**RECHAZA PROGRAMA DE CUMPLIMIENTO PRESENTADO
POR SCM ATACAMA KOZAN**

RES. EX. N° 9/ROL D-088-2021

Santiago, 11 de noviembre de 2022

Figura N° 1 – Emplazamiento TREG y DRF, y pozos de monitoreo

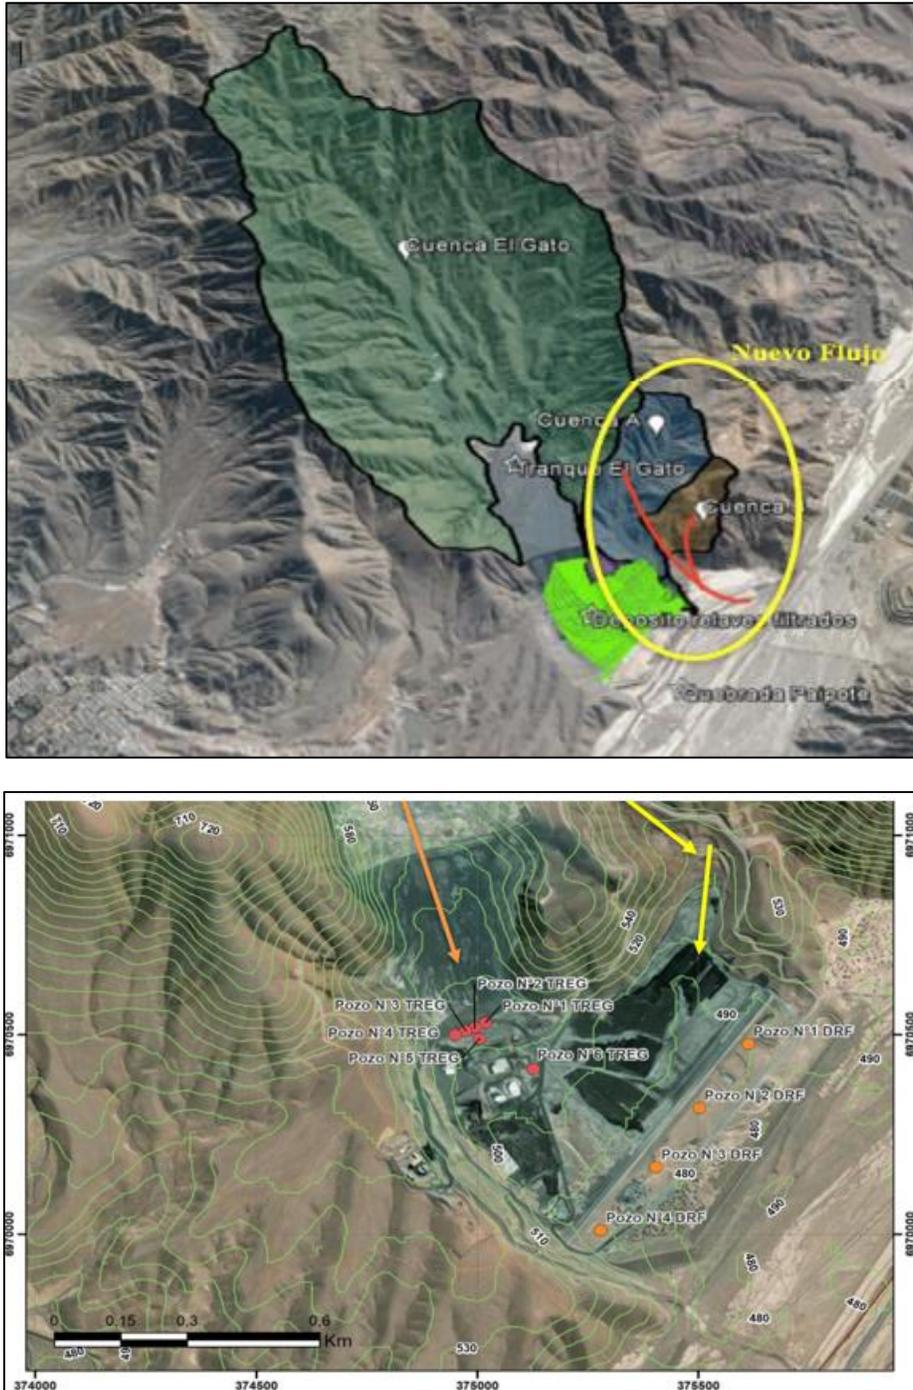
17. A fin de una adecuada comprensión de los tranques o depósitos referenciados en el cargo imputado, se adjunta la siguiente figura, en la que se aprecia que el área proyectada del depósito de relaves filtrados (en adelante, “DRF”) corresponde a una extensión del área del Tranque El Gato (en adelante, “TREG”). Cabe precisar que el TREG ha sido utilizado desde el inicio de las operaciones del proyecto Atacama Kozan (RCA N° 6/1997),

Gráfico N° 1 – Medición de niveles pozos TREG entre octubre 2021 y abril 2022

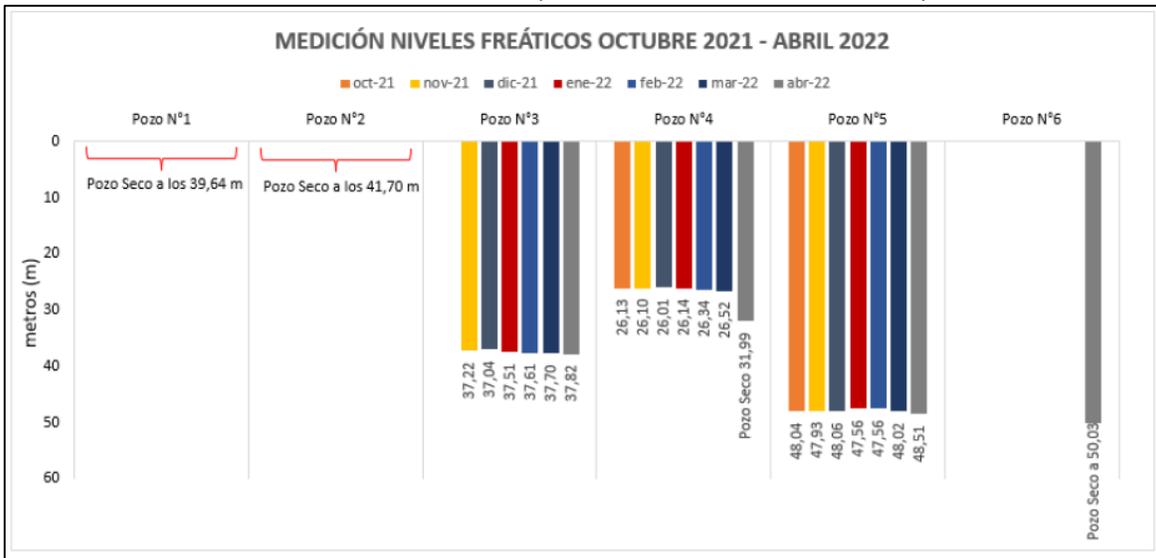
46. Pese a las afirmaciones de AK, durante la evaluación del PdC, y desde julio del año 2021, se ha detectado niveles freáticos tanto en dos de los pozos originalmente construidos (pozo N° 4-entre julio de 2021 y marzo de 2022; y pozo N° 3, desde noviembre de 2021 hasta al menos julio de 2022), como en uno de uno de los nuevos pozos construidos (pozo N° 5, desde julio de 2021 hasta al menos julio de 2022).⁷ Lo anterior, puede ser apreciado en la siguiente gráfica:

47. En base a esto, la empresa expone una serie de antecedentes que permitirían sostener que el agua encontrada en estos pozos no correspondería a infiltraciones desde el TREG, ofreciendo hipótesis alternativas sobre su detección, sin que a la fecha haya podido determinar el origen específico de estas aguas, ni tampoco ha reconocido que se tratan de infiltraciones desde el TREG, en circunstancias que la única intervención antrópica en este sector corresponde a esta obra y algunas anexas asociadas a esta.

Gráfico Nº 2 – Niveles freáticos en pozos TREG y DRF

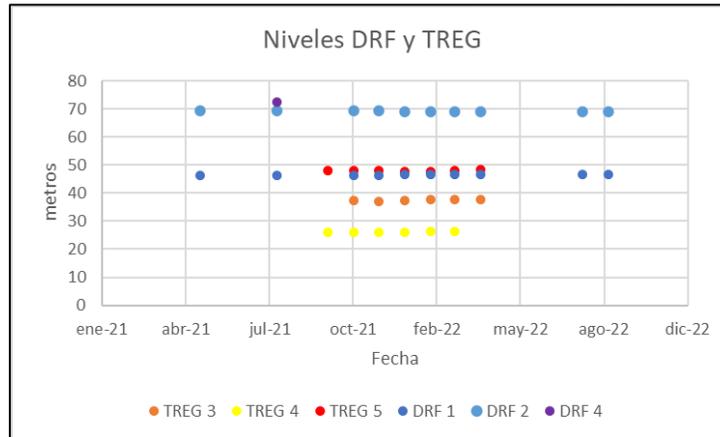
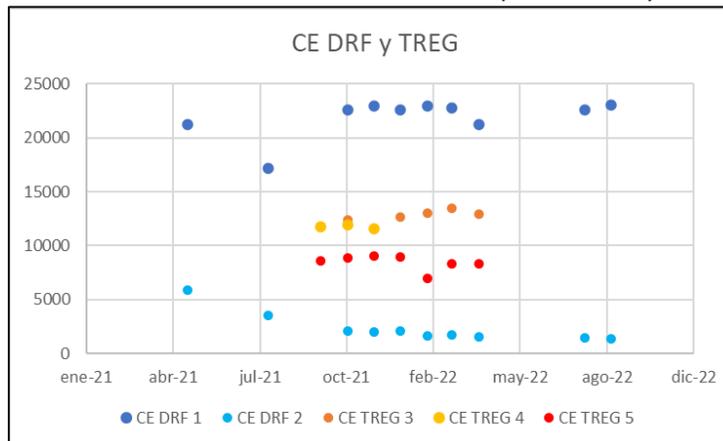
48. Al respecto, resulta ilustrativo observar el comportamiento del pozo N° 5, construido en julio de 2021, a 50 metros del pie del muro del TREG, y en el cual se detectó la presencia de aguas desde el momento de su construcción, según se pasa a exponer.

49. En base a la información de seguimiento ambiental del proyecto (DRF)⁸, así como el informe Técnico Compendio Octubre 2021-abril 2022 (TREG), resulta relevante indicar que los niveles de agua que se comienzan a detectar en los pozos TREG N° 3, TREG N° 4 y TREG N° 5, se han mantenido relativamente constantes durante el periodo octubre 2021 a abril 2022 (Ver Gráfico N°2), a excepción del pozo TREG N° 4 que pasó a estar seco en las últimas dos mediciones disponibles (abril y julio de 2022). De igual modo, la concentración de CE también se ha mantenido constante en estos pozos (Gráfico N° 3).

50. De lo anterior, se advierte que el comportamiento de los niveles y concentraciones, permiten concluir que la presencia de aguas en los pozos del TREG, han tenido un comportamiento estadísticamente consistente y constante en el tiempo, tanto en niveles ,como en concentraciones de contaminantes –con las diferencias propias que su emplazamiento puede implicar–, lo que indica una alta probabilidad de estar en presencia de detección de infiltraciones y/o soluciones líquidas originadas en los procesos productivos del proyecto.

Gráfico N° 4 – Concentración de SDT en pozos TREG y DRF

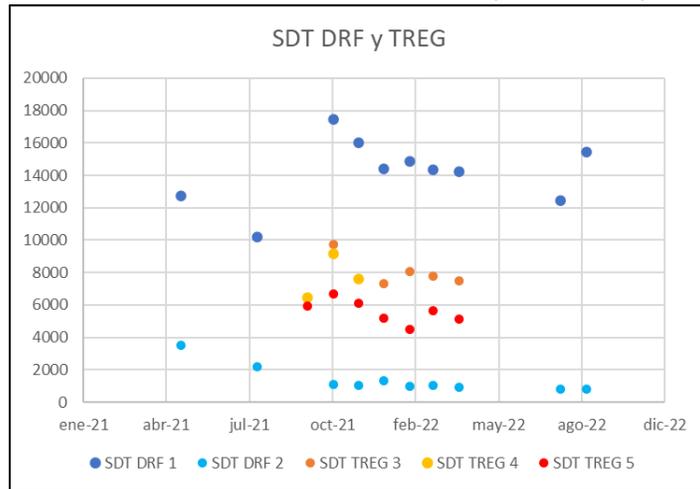
52. De lo anterior, es posible sostener que la empresa no ha descartado fundadamente el efecto derivado de la falta de construcción de los pozos adicionales en el TREG, los cuales –de haber sido construidos oportunamente– hubieran permitido generar información periódica para comprender la dinámica de las aguas subterráneas en ese sector y el origen de esta y, en base a esas consideraciones, la adopción de las acciones pertinentes. En este contexto, cabe indicar que la presencia permanente de aguas con altos niveles de CE y SDT (Gráficos N° 3 y N° 4), así como altas concentraciones de sulfatos (Gráfico N° 5), podrían relevar un aporte permanente de infiltraciones y/o soluciones líquidas con una concentración constante. Lo expresado resulta indicativo de un fenómeno en evolución de carácter antrópico que, con una razonable probabilidad, puede estar vinculada con infiltraciones desde el TREG, que pudieran no estar siendo captadas por los sistemas de control de infiltraciones originalmente dispuestos, lo que además plantea dudas sobre la capacidad de captación de las infiltraciones de estas obras.

Figura N° 4 – Ubicación Pozos TREG y DRF

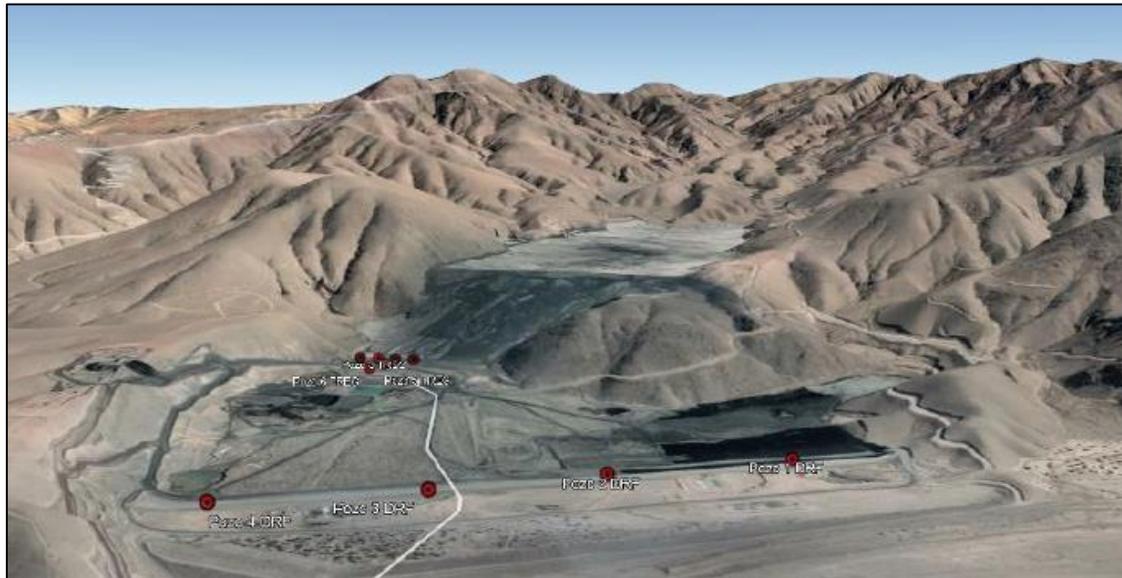
53. En relación con los pozos DRF, la empresa ha sostenido durante el procedimiento que solo fueron 4 meses los que no habría contado con los pozos de monitoreo⁹, remitiendo antecedentes que, en su opinión, permitirían descartar que las aguas presentes en los pozos PM1, PM-2 y PM-4 correspondan a ingresos o aportes de soluciones líquidas provenientes del DRF. A continuación, a modo de ilustrar las obras que se analizarán, se exponen imágenes que dan cuenta el área ocupada por el DRF (a julio de 2021), y la ubicación de los pozos asociados a este depósito.

Gráfico N° 6 – Correlaciones significativas en pozos DRF 1

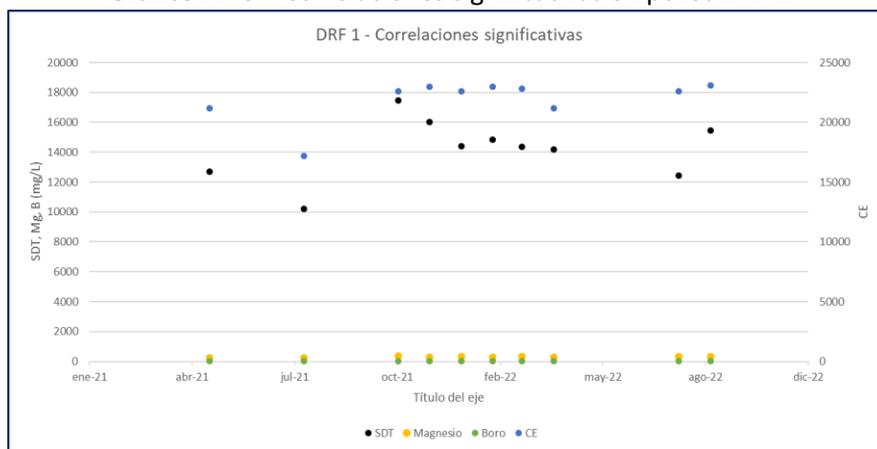
56. Con todo, el punto 6.1 del estudio citado, expone que las aguas del pozo PM-1 y PM-2 se alejan de la línea meteórica local (Lorca, 2011), lo que demuestra que no corresponden a aguas lluvias que recarguen acuíferos, ni tampoco del acuífero de quebrada Paipote, por lo que la única fuente plausible son las aguas que se extraen del pozo E1 y que luego ingresan al proceso de la empresa. A su vez, respecto de la calidad de las aguas, el pozo que registra mayores concentraciones ha sido siempre el pozo PM-1, destacándose sus altos registros de CE y SDT (Ver Gráficos N° 3 y 4). Para este pozo, las correlaciones positivas más significativas se dan entre la CE y las concentraciones de SDT, Mg, Be y B (Ver Gráfico N° 6). Por su parte, para el pozo PM-2 dichas correlaciones positivas significativas se registran entre la CE y los parámetros Sulfatos, SDT, Mg, Na, Cl, Ca, K (Ver Gráfico N° 7). No obstante, a la fecha no existe una explicación razonable del origen de las aguas con alta concentración de CE y SDT detectadas en el pozo PM-1.

Gráfico N° 8 – Ensayo de bombeo pozo PM-1 con recuperación

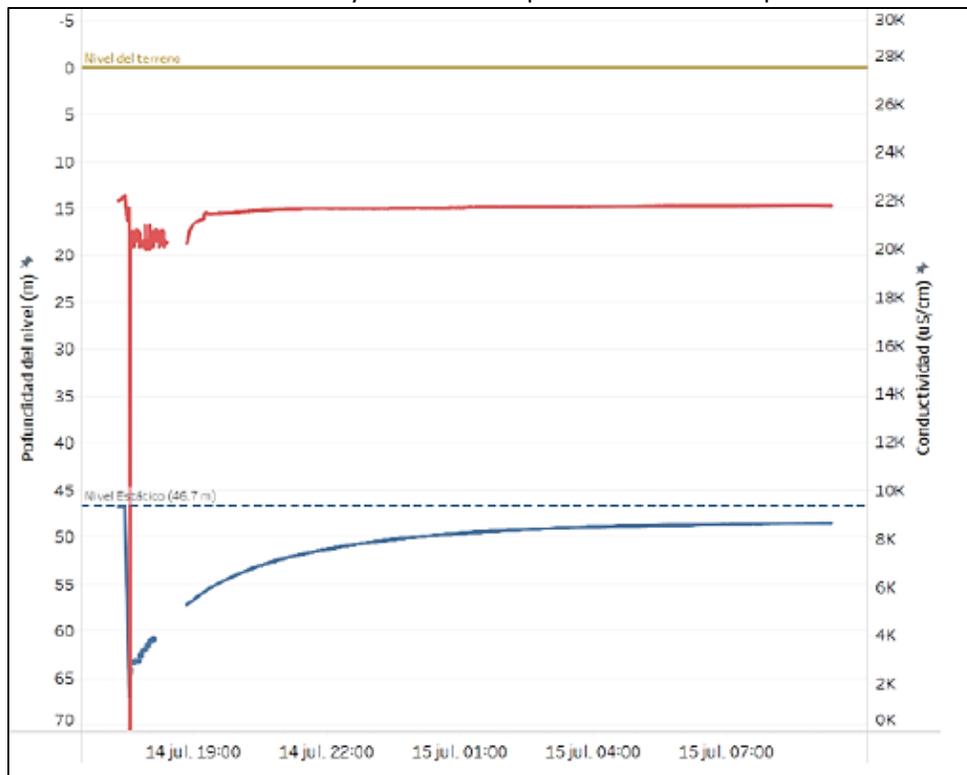
57. Luego, de acuerdo al mismo estudio referenciado, el pozo PM-1, es el pozo que registra una especificidad química particular respecto de los otros pozos muestreados, al igual que el pozo PM-2¹¹. Por su parte, el ensayo de bombeo y en específico la rápida recuperación de la CE y de los niveles de este (Gráfico N° 8), no permiten validar la tesis de la empresa respecto de que dicho incremento de la CE se deba a procesos de evaporación, flujo más lento a través de UH-4 o incremento de la evaporación previo a la infiltración (esto último ya que el resultado del bombeo se ajusta a un acuífero confinado, según la propia empresa).
